NOTIFICACIÓN NÚM. 4

SUBASTA FORMAL 23J-03153 PARA REPARACIÓN Y REHABILITACIÓN DE FACILIDADES DEL DEPARTAMENTO DE JUSTICIA DEL GOBIERNO DE PUERTO RICO

ASUNTO: CONTESTACIÓN DE PREGUNTAS

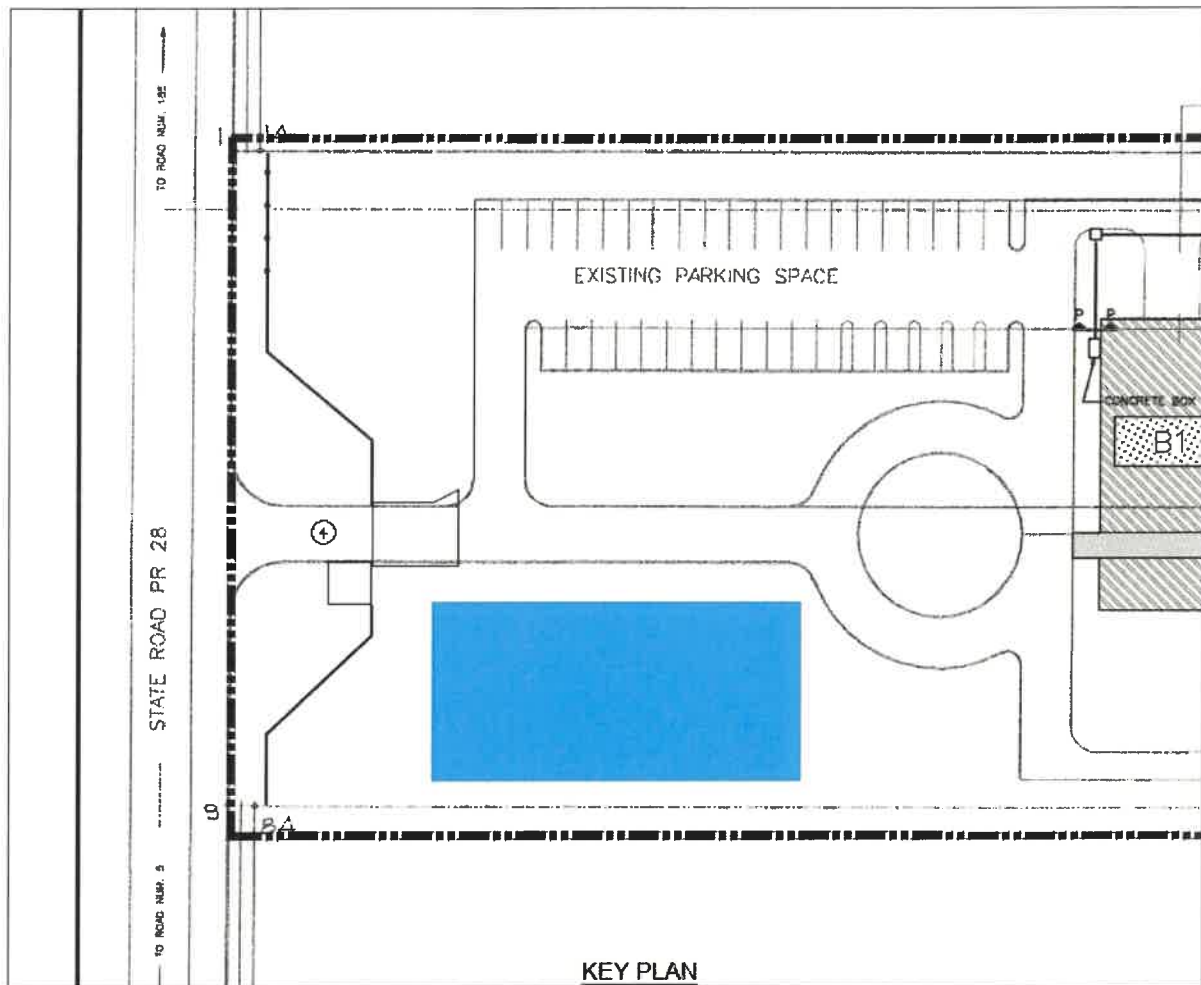
7. **P.** Favor de especificar cual va a ser el área de operaciones para equipos y materiales ("**Staging Area**"). Sugerimos áreas del estacionamiento a la entrada del complejo.

R. Todos los licitadores deben considerar el área marcada en color azul en la figura abajo como el área de operaciones para equipos y materiales ("Staging Area").
